Arkiv: PLANID-202121,
PLANNAVN-Detaljregulering for
Bø handelspark, PLANTYPE-35,
FA-L12, GBN-47/274

Detaljregulering for Bø Handelspark - 2. gongs behandling

Asplan Viak fremjar på vegne av Bø Handelspark AS detaljregulering for Bø handelspark. ARK-NET AS er arkitekt for forslaget. Formål med planen er å legge til rette for utvida handelsaktivitet ved Bø handelspark. Planen har vore ute til offentleg ettersyn i perioden 03.07.2022 – 05.09.2022, og det har kome inn 7 merknader (sjå vedlegg)

2. Vestfold og Telemark fylkeskommune

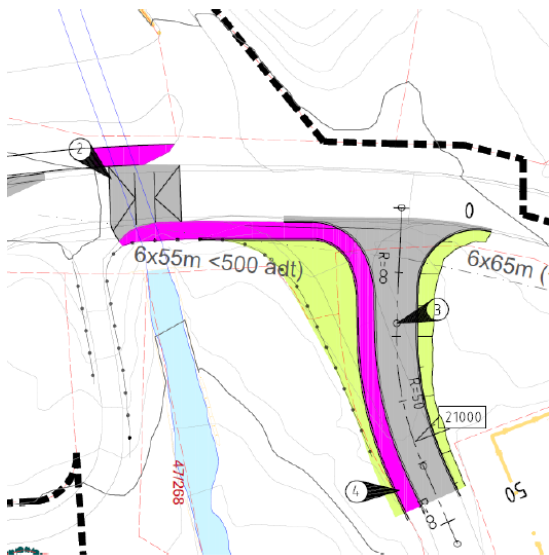
Fylkeskommunen merkar at deira innspel angående regionale planar er følgd opp i planforslaget. Dei har tre merknader angående samferdsel. 1: Kryss Rv. 36 – Valenvegen må utformast med to køyrefelt som vist i mobilitetsplanens figur 3-20 (s.22). Strekninga med to køyrefelt må vera minst 30 meter langt. 2: Grivisvingen må ha tilnærma flat utforming siste 25 meter fram mot krysset til fylkesvegen. Krysset må planleggjast og prosjekterast med vogntog som dimensjonerande køyretøy. 3: Kryssingspunkt for mjuke trafikantar over Valenvegen, sør for innkøyringa til planområdet må sikrast i planen med eit rekkefølgekrav i reguleringsfråsegnene. Kryssingspunktet må utformast universell. Kryssingspunkt må og takast med i reguleringsføresegnenes § 2.2.c.

Fylkeskommunen merkar at deira innspel om å utforme ei omsynssone for å vareta omsynet til gravfelt ID 49058 ikkje er gjennomført og at dette er svært beklageleg.

Statens vegvesen har også ein merknad til kryss Rv. 36 – Valenvegen. Dei merkar at på bakgrunn av trafikktryggleiken og at krysset vart bygd om for nokre år sidan meiner dei at kryss rv. 36 - Valenvegen bør vera slik det er no. Kommunedirektøren er enig i denne vurderingen og anbefalar å behalde krysset slik det er no.

Kommunedirektøren er enig i merknaden angående Grivisvingen. 25 meter flat utforming før krysset og dimensjonering for vogntog er prosjektert og sikra i plankartet, og føresegn 2.1.b og 2.2.c Kommunedirektøren er enig i at kryssingspunkt over Valenvegen for mjuke trafikantar må sikras i fråsegnene. Merknaden er allereie tatt til etteretning og det er opparbeida forslag til mogleg kryssing over Valenvegen.

Forslagsstiller forklarer dette i planbeskrivelsen at gravfeltet ikkje vil vera innanfor planområdet. Kommunedirektøren ser at det vil vera tilstrekkeleg med nåverande føresegn om meldeplikt om evt. kulturminne innanfor planområde.
